**AVIS RELATIF À LA PROTECTION
CONTRE LES EVENTUELS EFFETS NOCIFS ET NUISANCES
PROVOQUÉS PAR LES RAYONNEMENTS NON IONISANTS
GÉNÉRÉS PAR DES ANTENNES ÉMETTRICES STATIONNAIRES**

Commune : HERSTAL - Exploitant : PROXIMUS

Référence exploitant : 41HFN_01

Rapport n° 2313 / 2023

Figure 2 : Vue en plan des installations d'antennes dans un rayon de 300 mètres autour de l'installation faisant l'objet de la demande d'avis

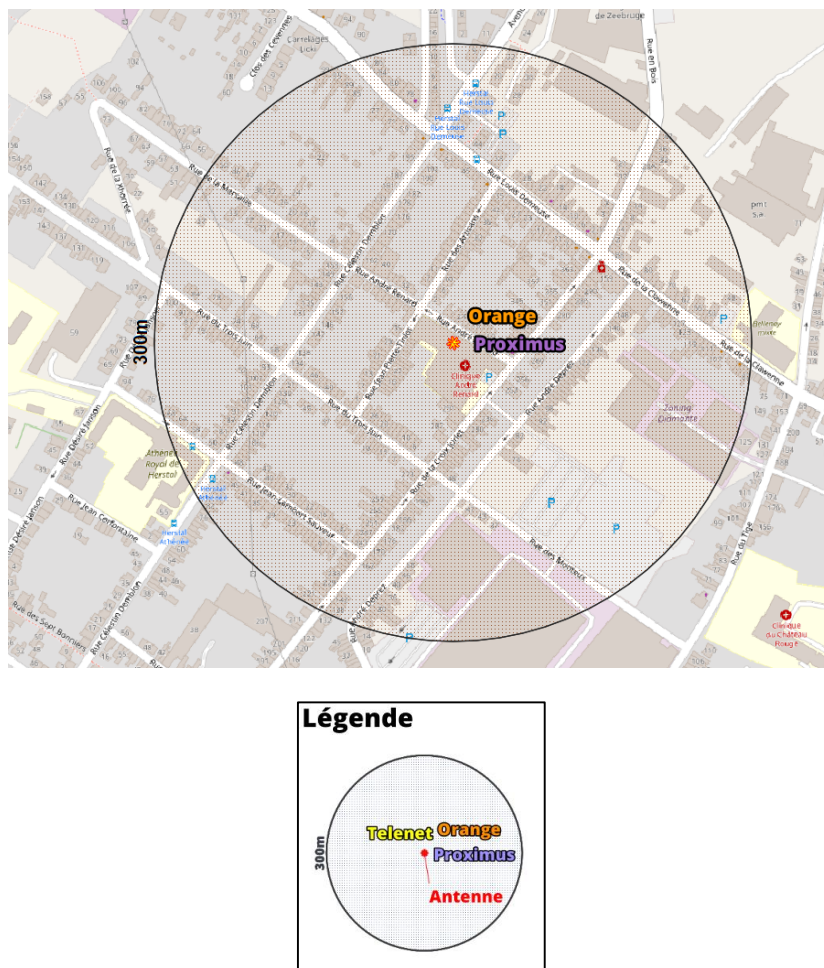
Compte tenu du nombre d'installations localisées dans la figure 2, il apparaît que l'intensité du rayonnement électromagnétique généré, dans les lieux de séjour situés à proximité de l'installation référencée dans le paragraphe 2, par l'ensemble des antennes émettrices stationnaires de l'ensemble des exploitants du même site d'antennes émettrices stationnaires respecte la limite fixée à l'article 4, § 2 du décret.
